**Avis délibéré sur le projet de construction
d'une centrale photovoltaïque au sol
à Celles-en-Bassigny (52)**

porté par la société Plénitude

n°MRAe 2024APGE1

Nom du pétitionnaire	Société Plénitude
Commune	Celles-en-Bassigny
Département	Haute-Marne (52)
Objet de la demande	Construction d'une centrale photovoltaïque au sol
Date de saisine de l'Autorité environnementale	09/11/23

Figure 8 : Les différents systèmes d'ancrage

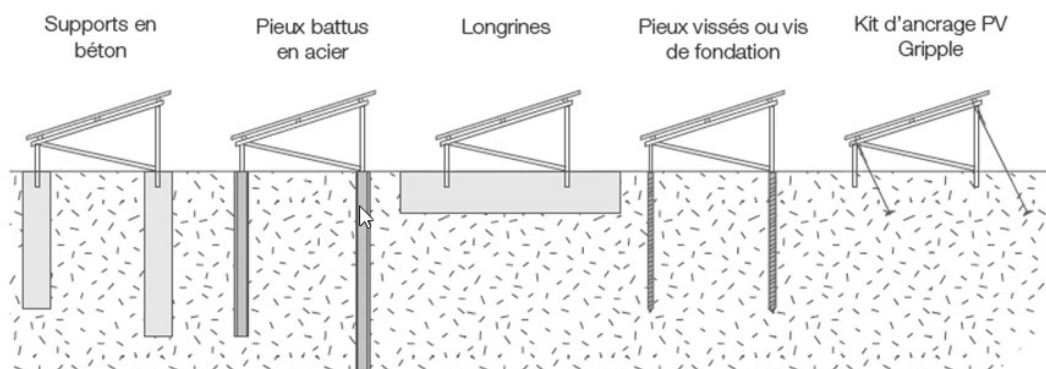
- suivi écologique de chantier et veille sur les amphibiens ;
- en phase d'exploitation :
 - modalités d'ancrage des tables photovoltaïques : l'utilisation de longrine est proscrite par le pétitionnaire. Le dossier indique qu'il est vivement conseillé d'utiliser des ancrages qui sont adaptés au contexte particulier du site tel que des pieux en acier vissés qui vont limiter l'artificialisation des sols et donc mieux conserver l'habitat ou des « kit d'ancrage PV Grippe²⁰ » qui vont favoriser un ancrage à la surface du sol et donc empêcher le phénomène de rupture de la couche d'imperméabilité ;

Figure 9 : Périmètre de protection du captage de Montmot

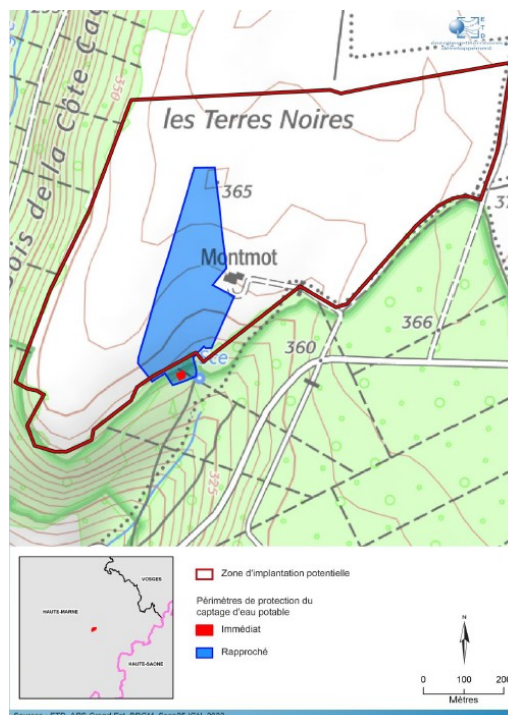
L'étude hydrogéologique souligne que les tables seront implantées par la méthode des pieux battus. Il est possible que les vibrations générées par le battage des pieux favorisent l'entraînement de particules argileuses ou limoneuses vers le captage de Montmot situé en contrebas. Cela risque d'augmenter la turbidité des eaux captées au niveau de la ressource.

Figure 11 : Photomontages depuis la route locale de Lavernoy sans puis avec la mesure de plantation de haie.

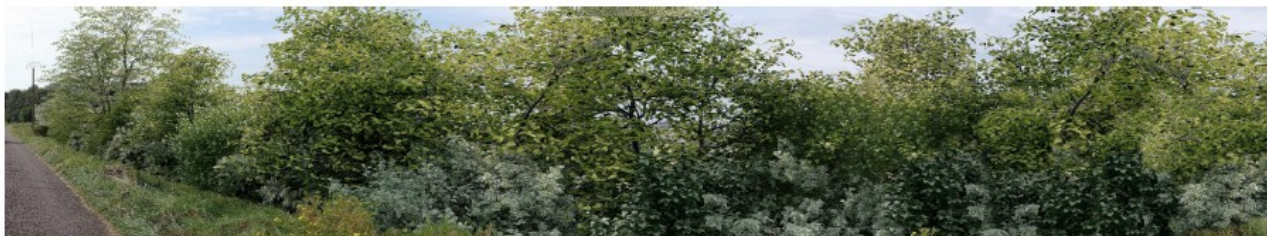
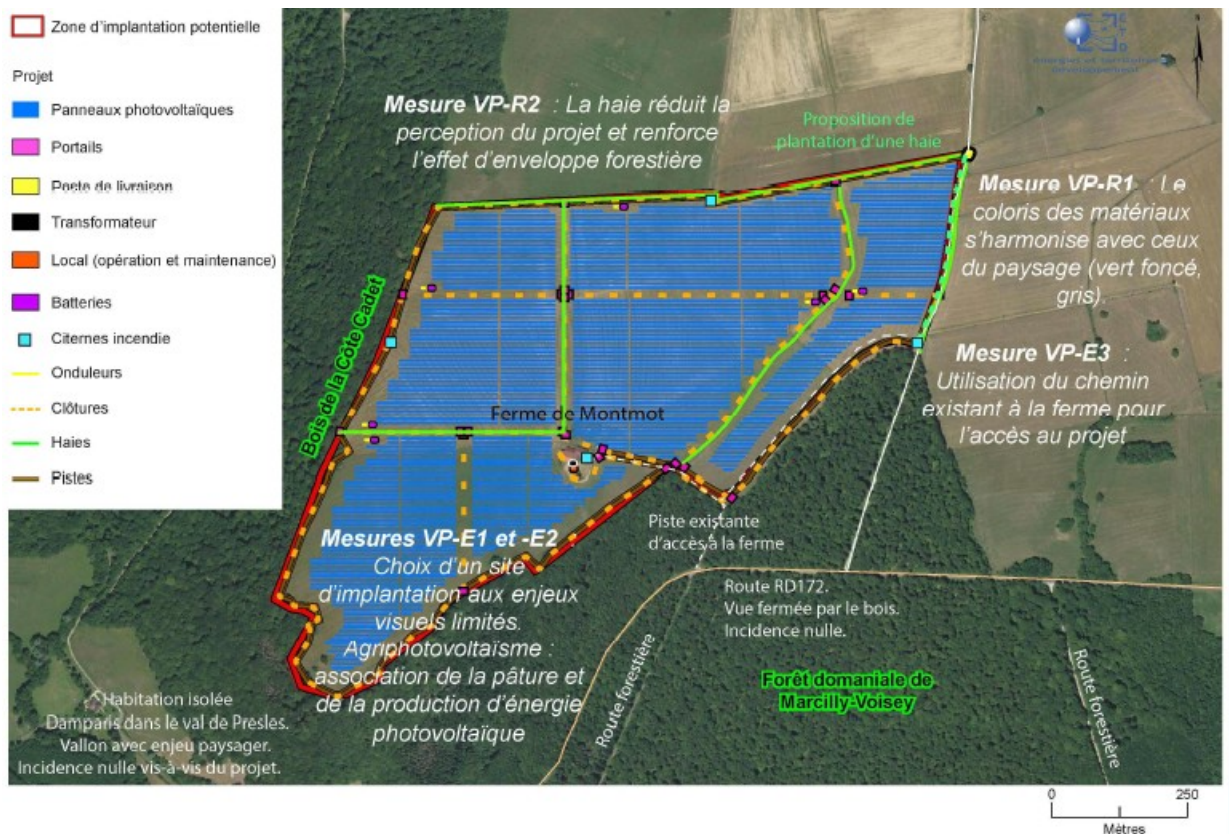
- plantation d'une haie arbustive et arborée en limite nord et en limite est le long de la route locale de Lavernoy, ainsi qu'au sein du projet entre des secteurs de la centrale, en utilisant la palette végétale locale ; cette mesure permet de créer un plan intermédiaire entre l'observateur et le projet dans les vues proches depuis la route locale bordant le site et depuis la route RD14 au nord-est, et plus globalement de renforcer la trame boisée et bocagère existante dans le périmètre immédiat du site.

L'Ae recommande au pétitionnaire de s'assurer que les plants composant les haies soient suffisamment hauts dès leur plantation pour masquer rapidement la vue directe sur les panneaux, d'essences locales adaptées au sol et au climat local et que leur reprise soit surveillée avec soin.
